Acuerdo 1454 Por el cual se aprueba la incorporación del cambio en los límites de generación y absorción de potencia reactiva de la planta Cartagena 1 y la respectiva curva de carga

1454

3 Septiembre, 2021

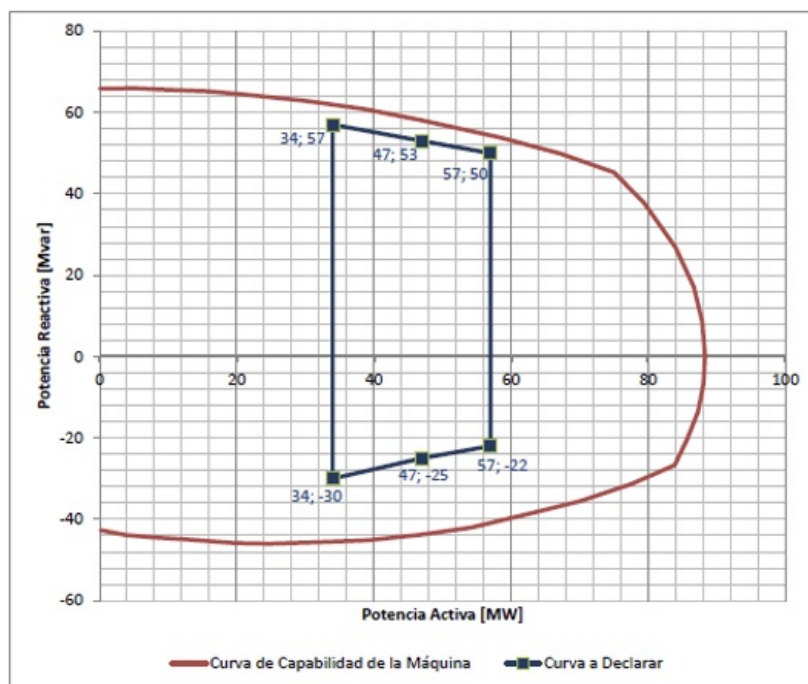
Aprobar la declaración de una nueva curva operativa de carga de la planta de generación Cartagena 1, en la que se define la capacidad para entrega y absorción de potencia reactiva de la planta en función de la potencia activa generada, como se presenta a continuación:

Unidad	Parámetro a modificar	P [MW] Valor Nuevo	Q [Mvar] Valor Nuevo
Cartagena 1	Capacidad de absorción de reactivos	34	-30
		47	-25
		57	-22
	Capacidad de generación de reactivos	34	57
		47	53
		57	50
